# 保谷第一小学校

## (令和5年度) 通学路における 点検箇所及び対応の方向性について

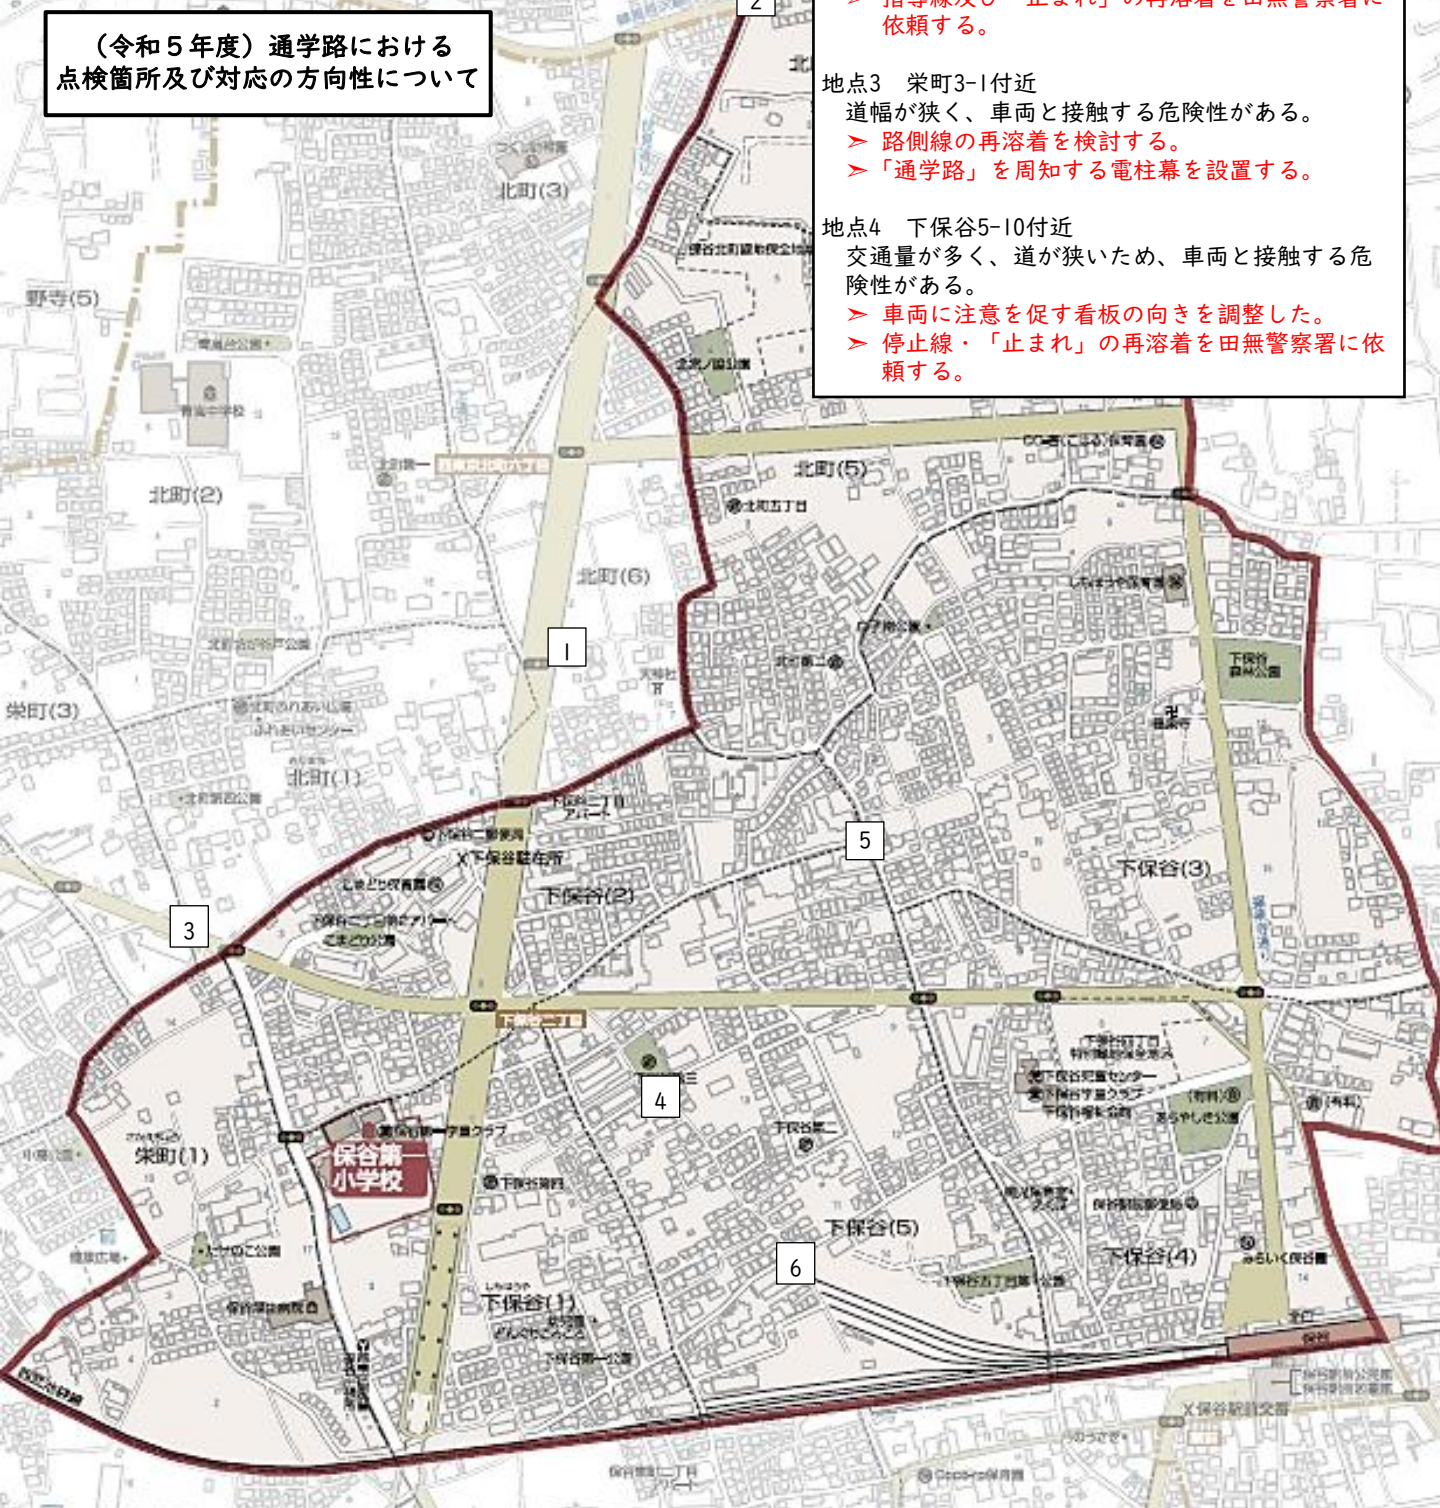
- 地点1 北町6-1付近  
見通しが悪く、車両と接触する危険性がある。  
➢ 自転車に対する注意喚起の看板の設置を都に依頼する。
- 地点2 北町4-7付近  
見通しが悪く、車両と接触する危険性がある。  
➢ 指導線及び「止まれ」の再溶着を田無警察署に依頼する。
- 地点3 栄町3-1付近  
道幅が狭く、車両と接触する危険性がある。  
➢ 路側線の再溶着を検討する。  
➢ 「通学路」を周知する電柱幕を設置する。
- 地点4 下保谷5-10付近  
交通量が多く、道が狭いため、車両と接触する危険性がある。  
➢ 車両に注意を促す看板の向きを調整した。  
➢ 停止線・「止まれ」の再溶着を田無警察署に依頼する。

- 地点5 下保谷2-7付近  
坂道を速度の速い自転車が多く通り、接触する危険性がある。  
➢ 自転車に対する注意喚起の看板の設置を検討する。  
➢ 路側線・T字・ダイヤモンドの再溶着を検討する。
- 地点6 下保谷5-14付近  
見通しが悪い道を車両が多く通るため、接触する危険性がある。  
➢ T字周りの赤色塗装を検討する。
